（仮称）新さきとまない風力発電事業 環境影響評価方法書

補足説明資料

平成31年4月

電源開発株式会社

図 1 7 - 1 本事業における工事関係車両の走行ルート（搬出入ルート）と住居の位置関係

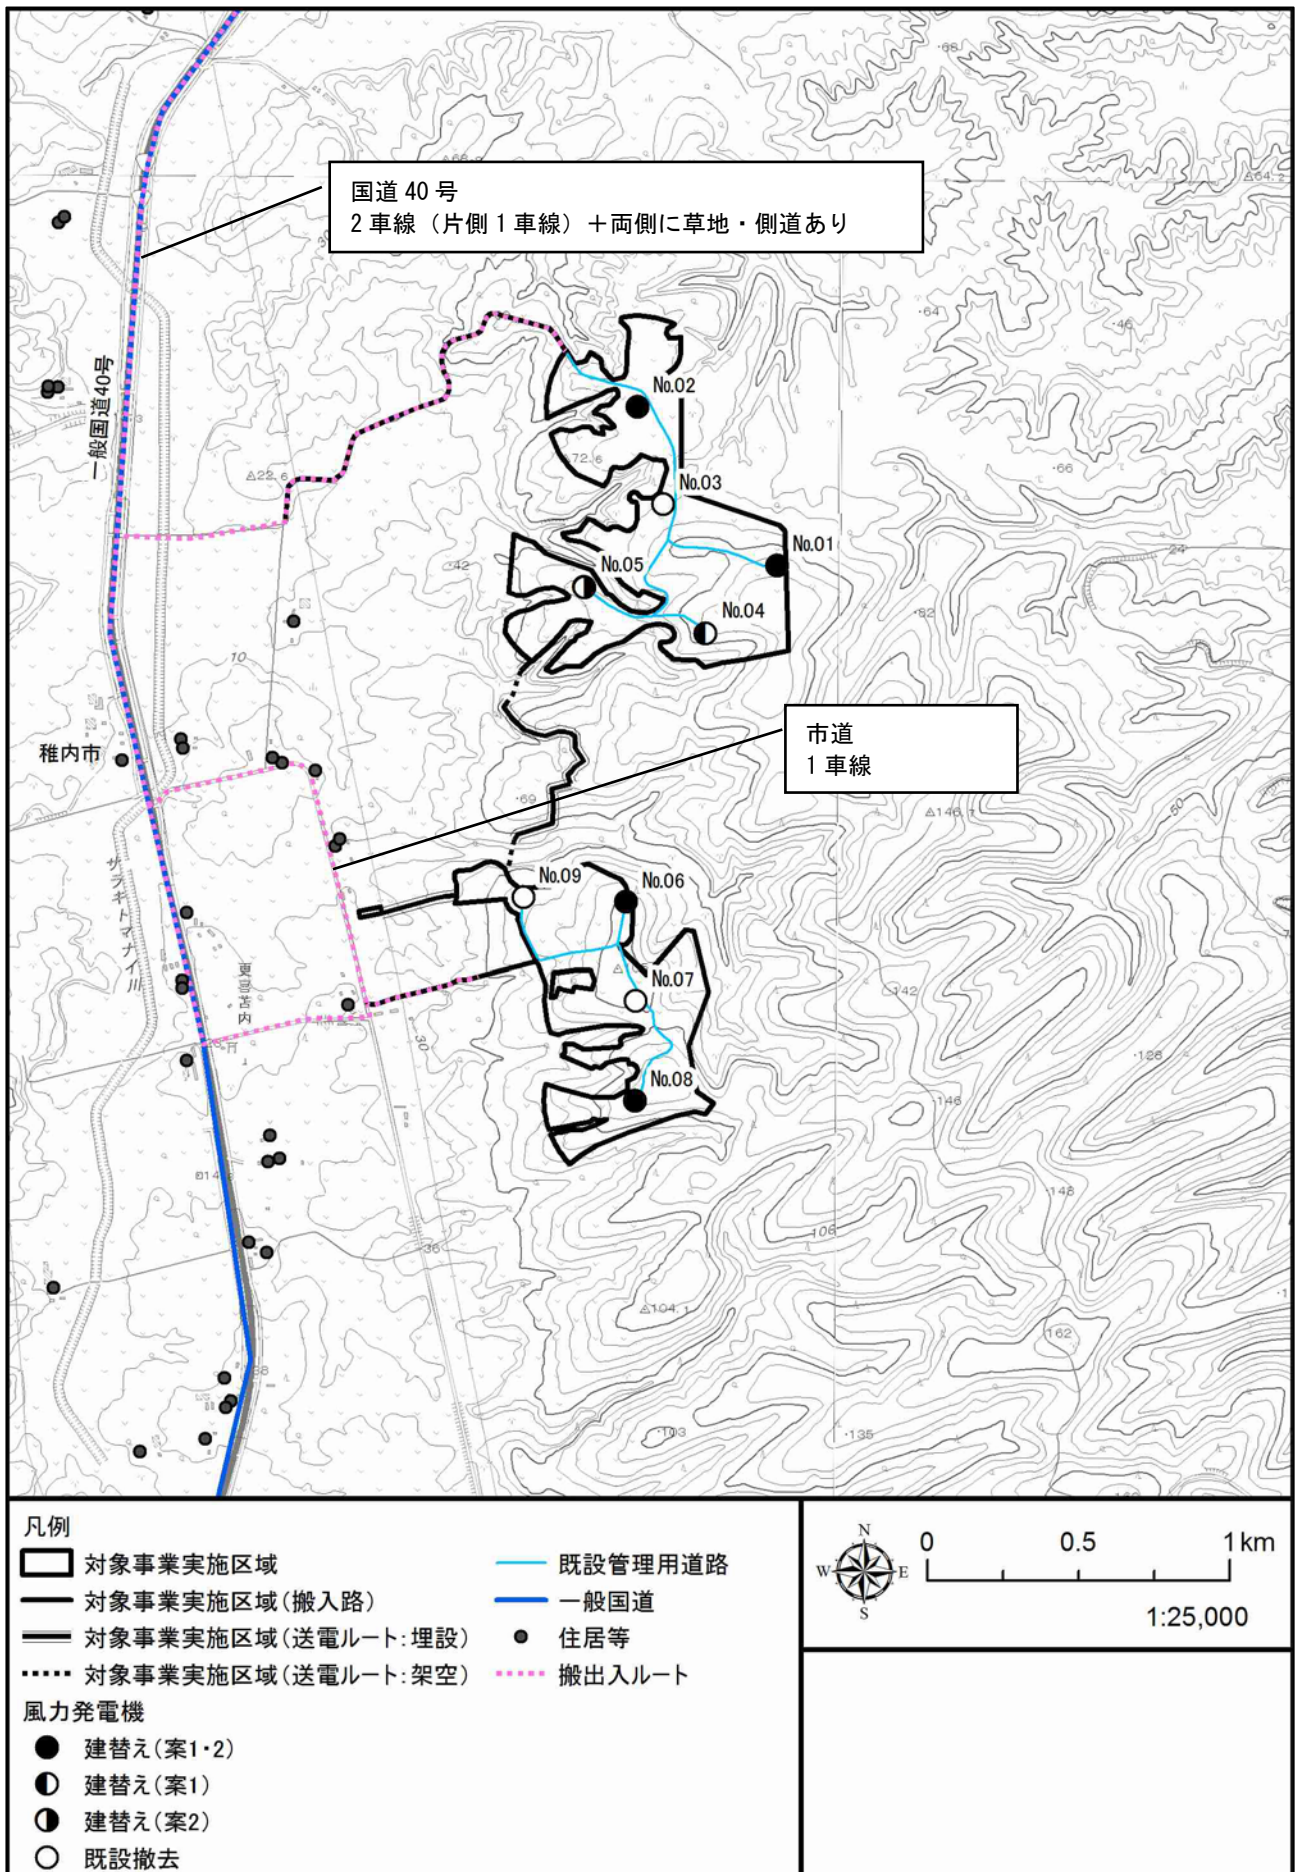
また濃度は道路構造や道路と住居の距離により大きく変わるので、そのような観点からも説明をしておく必要があると思います。

また、道路構造及び道路と住居の距離については、以下及び次頁の図に示したとおりで、本事業の対象事業実施区域西側を通過する国道 40 号は 2 車線（片側 1 車線）ですが、道路両側に草地と側道が存在しており、工事関係車両の通行帯と沿道の住居との距離は少なくとも約 20m～30m 以上は確保されています。国道 40 号から南側の対象事業実施区域に至るまでに経由する市道は 1 車線で、その沿道には複数の住居が位置しています。

個別の住居ごとに違いはありますが、本事業の市道及びせたな大里ウィンドファームの道道 447 号・市道から沿道の各住居までの距離は概ね同様です。

本事業の市道の沿道に位置する住居は、地点によっては、せたな大里ウィンドファームよりも発生源に近い可能性があります。類似事例として引用したせたな大里ウィンドファームの大気質に係る予測結果が十分に小さいことに加え、方法書 p 資料 2-20, 21 に記載したとおり本事業は既設風力発電所用地を利用するリプレイス事業であり、せたな大里よりも建設する風力発電機の基数が少なく、工事中及び供用後の改変面積が小さく、切盛土量並びに工事用車両交通量が少ない計画であること、工事関係車両台数の調整によって工事関係車両台数の平準化を図ることをはじめとした、せたな大里ウィンドファームで採用した、実績を有する環境保全措置を講じることから、大気質に係る発生量は、せたな大里ウィンドファームと同等か小さくなる可能性があり、大気質に係る影響について実行可能な範囲内で低減を図ることが可能と考えます。

図 5-2
死骸残存率調査実施想定位置

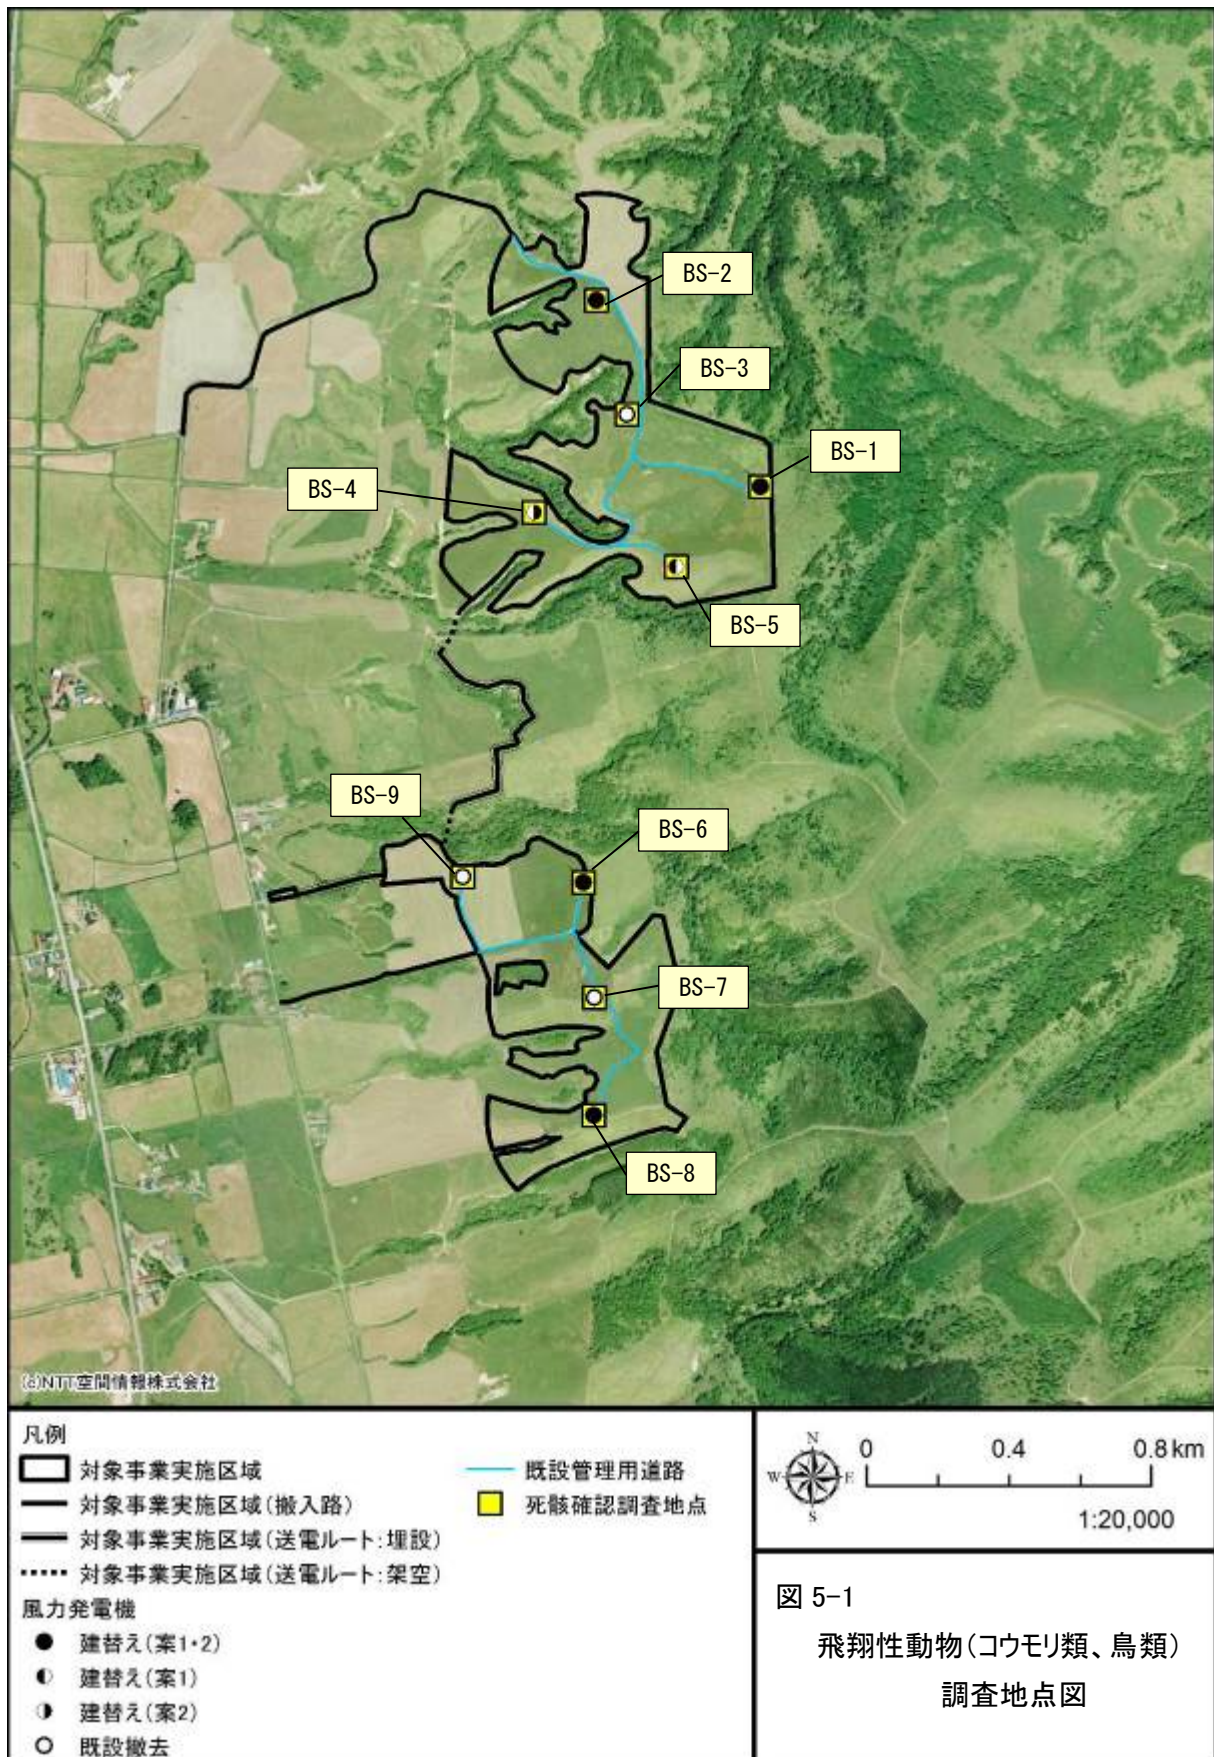
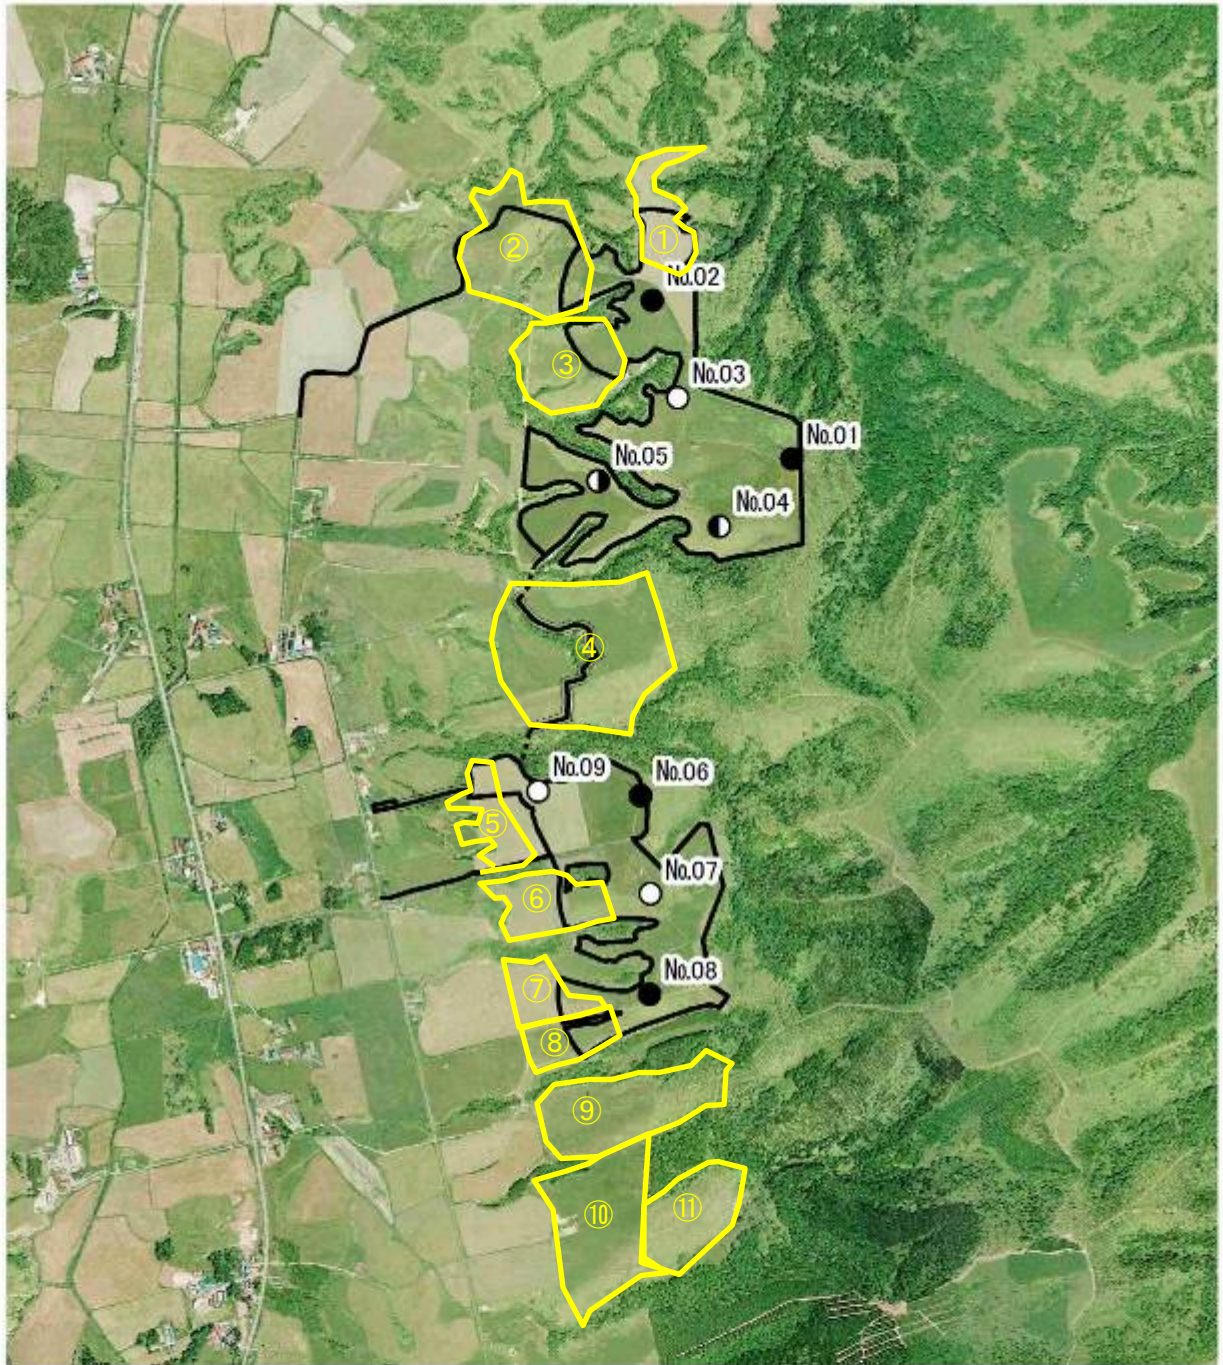
各項目の各調査地点について、設定した根拠を記載してください。

・ 死骸残存率調査：3 地点程度 ※風力発電機設置想定位置周辺の状況を把握するための地点として、対象事業実施区域内およびその周辺に 3 地点を設定する。	死骸残存率調査の調査地点は、バードストライクを誘発しないよう、既設風力発電機から離隔を確保した場所に設定する。また、風力発電機設置予定箇所の類似環境である牧草地にて調査を実施することから、具体的な設置場所については、放牧や牧草の刈入などの状況に応じ、地権者と協議の上、適宜設定することとした。	実際の調査にあたり候補地として地権者と交渉する範囲を、図 4-2 に示します。いずれの範囲を用いるか、またその範囲内での具体的な設置位置については、その都度地権者に確認した上で確定します。
景観	主要な眺望点 6 地点及び身近な視点場 5 地点の合計 11 地点とする。身近な視点場については、今後の詳細な現地踏査により対象事業実施区域方向の可視及び眺望状況を確認した上で、決定する。	調査地域内に存在し、風力発電機が視認できる可能性がある主要な眺望点及び身近な視点場として、対象事業実施区域近傍の集落及び主要な道路沿道等とした。	関係する情報として可視領域・風力発電機位置とともに、調査地点を示した図を、方法書に掲載しています（図 6.2-10 参照）
